La presente *Relazione* integra la documentazione relativa all'Istanza di Autorizzazione Integrata Ambientale (AIA), presentata da *Edipower Spa* al Ministero dell' Ambiente e Tutela del Territorio e del Mare (di seguito MATTM) il 19/02/2007. Tale Relazione è strutturata sulla base delle *Integrazioni e Chiarimenti* richiesti dal MATTM ad *Edipower Spa* con lettera Prot. n. DSA-2008-0003971 del 14/02/2008 (ricevuta da *Edipower Spa* in data 03/03/2007) .

**RISPOSTA ALLE RICHIESTE DI INTEGRAZIONE FORMULATE DAL
MINISTERO DELL'AMBIENTE E DELLA TUTELA DEL TERRITORIO E DEL
MARE**

Tabella 2a *Richieste formulate dall'APAT relative alla Domanda di AIA della Centrale di San Filippo del Mela*

Figura 2.10 - Cronoprogramma interventi di ambientalizzazione.

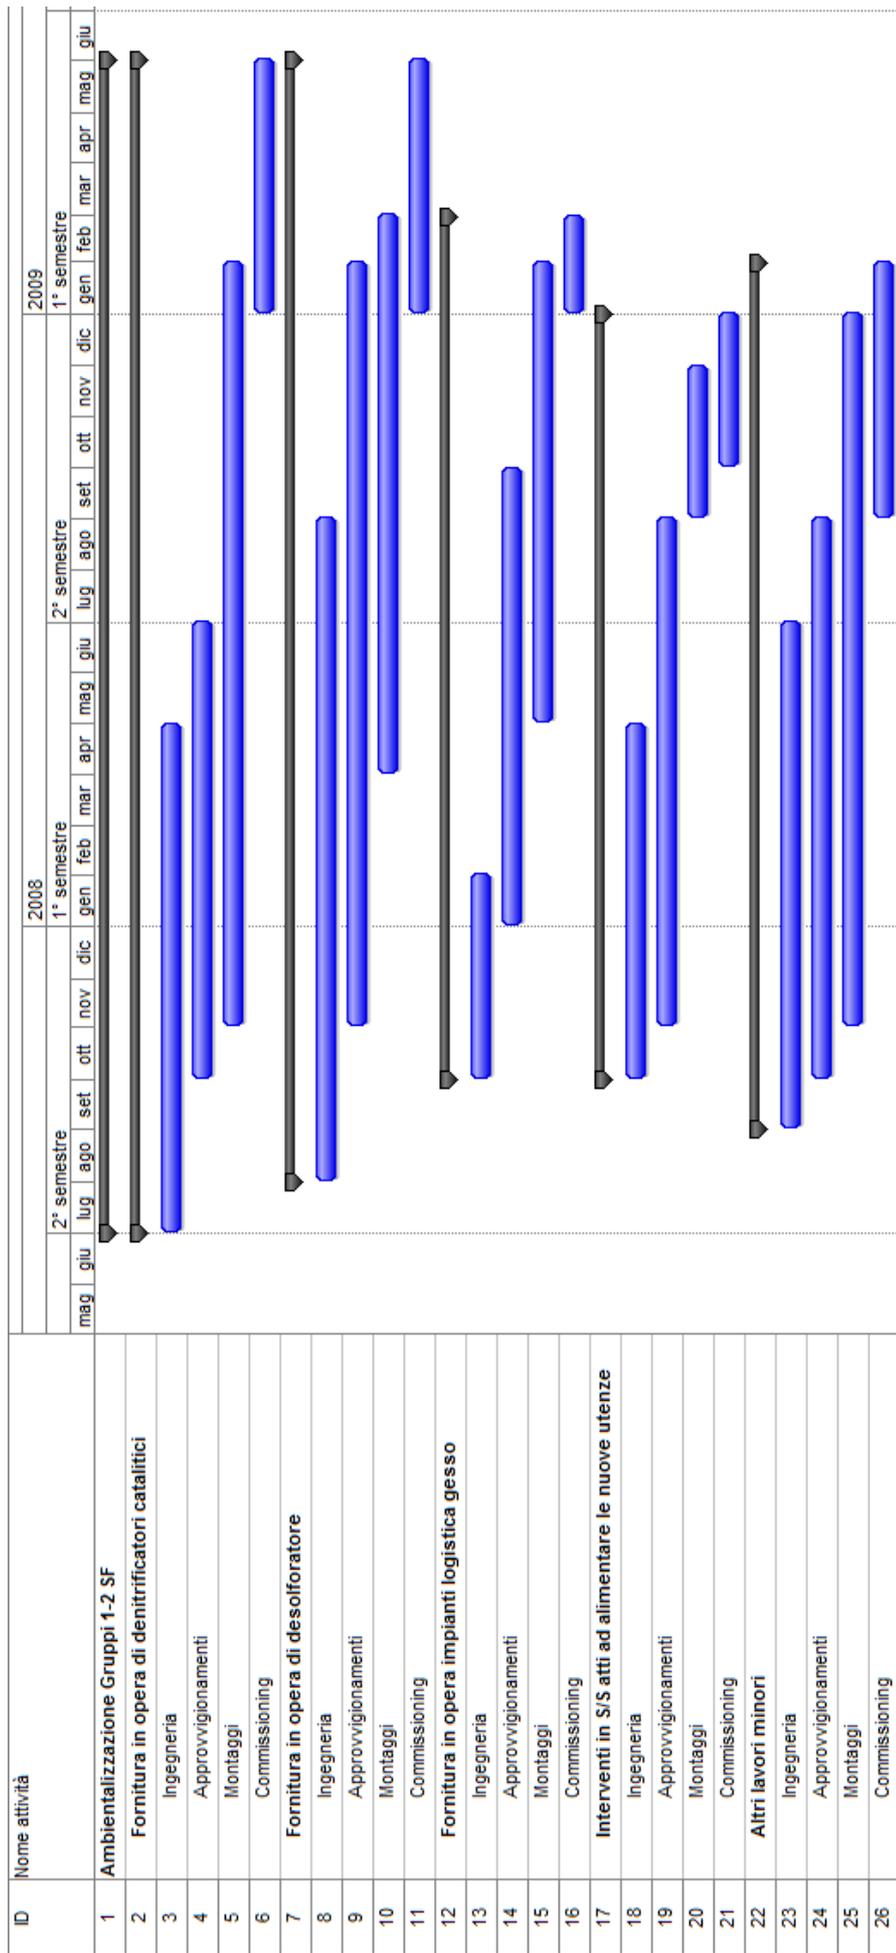
Tipologia di Informazione Richiesta	Informazione Richiesta	Paragrafo
Scheda C3	Considerato che l'AIA è rilasciata per l'assetto impiantistico risultante al 30/10/2007 con modifiche attuabili entro i 6 mesi successivi, esplicitare l'assetto impiantistico per il quale si richiede l'autorizzazione nell'arco di tempo suddetto; predisporre un cronoprogramma più articolato per quanto attiene gli interventi di ambientalizzazione.	2.10
Identificazione e quantificazione effetti delle emissioni in aria – Allegato D6	Effettuare una valutazione degli effetti ambientali, utilizzando anche simulazioni di tipo short-term, per la dispersione degli inquinanti in aria, in relazione alla proposta impiantistica che si intende farsi autorizzare, considerando l'effetto cumulativo dei gruppi termoelettrici, ponendosi in condizioni di tipo conservativo (sia per quanto riguarda il carico termico dei gruppi che per le condizioni meteo climatiche). Documentare l'utilizzo del modello ISC3 con una relazione maggiormente dettagliata circa i dati di input allo stesso e l'adeguatezza all'orografia del territorio e alle condizioni meteo climatiche.	2.11- Appendice

Per quanto riguarda gli interventi di ambientalizzazione, si riporta nella successiva *Figura 2.10 il cronoprogramma* delle attività in corso di realizzazione.

Figura 2.12.1c Andamento Annuale (2006) della Qualità delle Acque nella Stazione di Campionamento di San Filippo del Mela e Distanze di Campionamento dalla Costa.

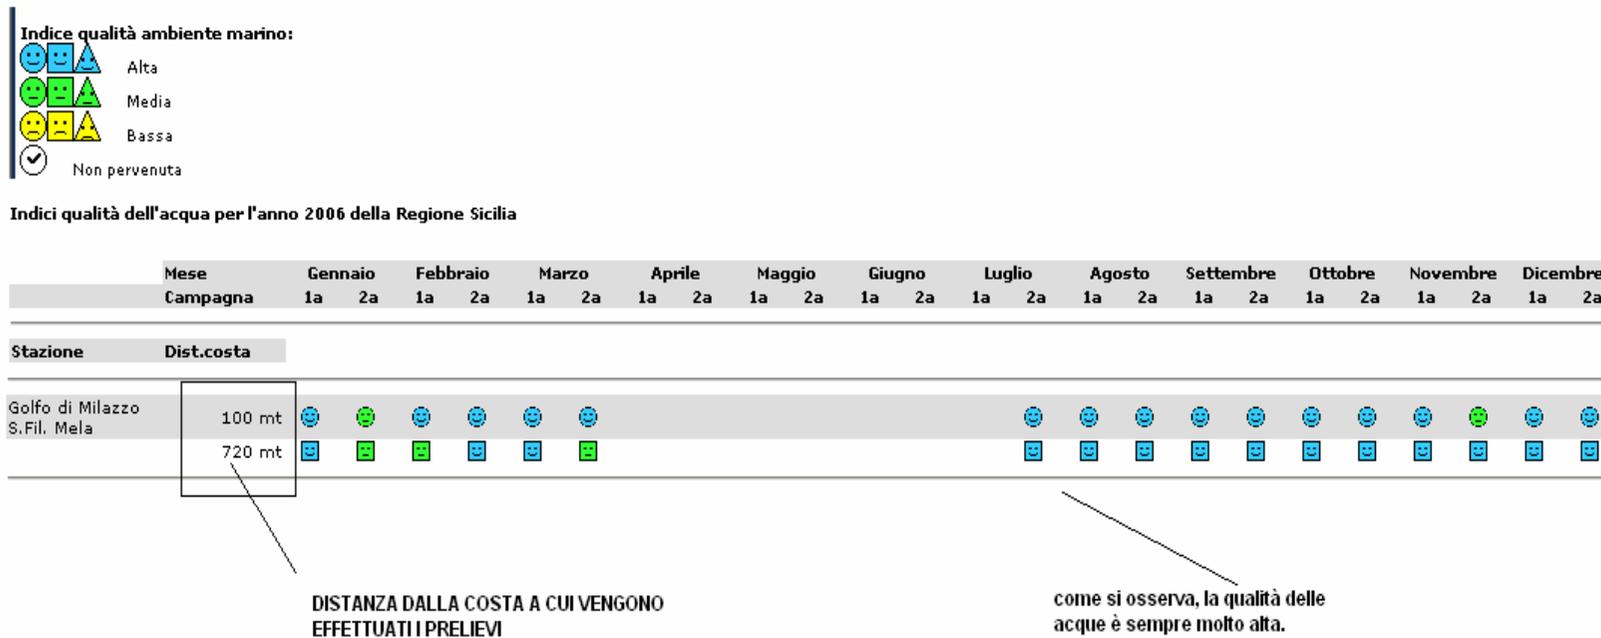
Identificazione e quantificazione effetti e confronto con SQA per gli inquinanti in acqua - Allegato D. 7.	E' necessario effettuare una valutazione delle immissioni in acqua riferendosi agli obiettivi di qualità del corpo idrico. Si richiede di riportare lo stato di qualità delle acque, in prossimità dei punti di immissione degli scarichi.	2.12
Piano di monitoraggio – Allegato E4	Predisporre il piano di monitoraggio, riferendosi al documento LG Nazionali "Monitoraggio e controllo" e alla documentazione predisposta da APAT, ad oggi disponibile in bozza sul sito dsa.minambiente.it , ed in particolare una linea guida alla compilazione del piano di monitoraggio e controllo.	2.13 - Appendice
<i>Valutazione Extra modulistica</i>

Per tale stazione, si riportano nella seguente *Figura 2.12.1c* i risultati analitici e gli andamenti relativi all'indice di qualità ambientale per l'anno 2006. Nella *Figura* è riportata anche la distanza dalla linea di costa dalla quale i campioni sono stati prelevati.
